CIRCULAR Nº 3

LIC. Nº: 05/2023

Expediente Nº 500 - 000530 – 2023

OBRA: “NUEVO HOSPITAL LOS BERROS”

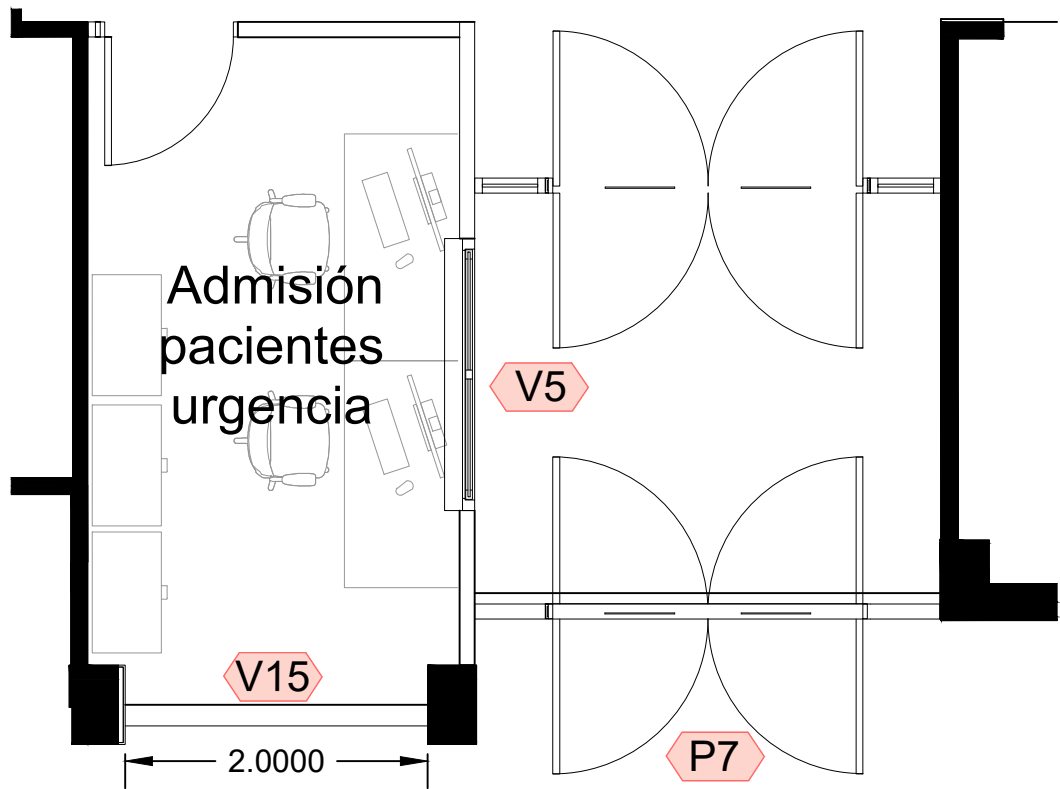
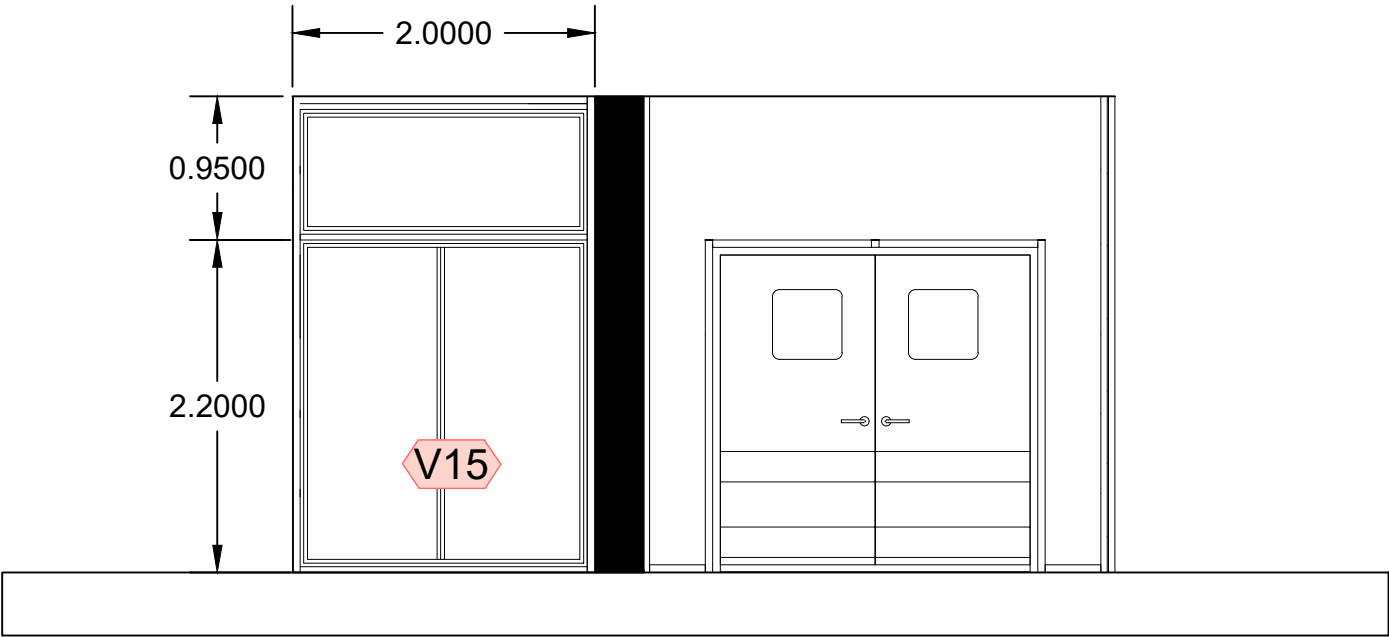
- 8 - El plano 010- A- URGENCIA, en Planta General - el Local UH-05 TRANSFERENCIA DE PACIENTE EN CAMILLA, se designa dos puertas tipo vaivén P7 según el plano 002-DC - PLANO DE CARPINTERIAS Y DETALLES PUERTAS, lo mencionado difiere de indicado en la AXO Sección B1, la cual plantea un muro cortina. Solicitamos se aclare que se debe cotizar, asimismo si la respuesta es muro cortina solicitamos se adecue la planilla de cotización incorporando este nuevo ítem o se indique en que ítems se lo debe contemplar.

Respuesta Pregunta 8: Se adjunta nuevo plano **009-DC-PLANO DE MURO CORTINA URGENCIA** con detalle del acceso de camillas, admisión y guardia policial, a fin de especificar carpinterías de todo este espacio. Su cotización se debe considerar en el ítems **10.1 Carpintería de Aluminio**.
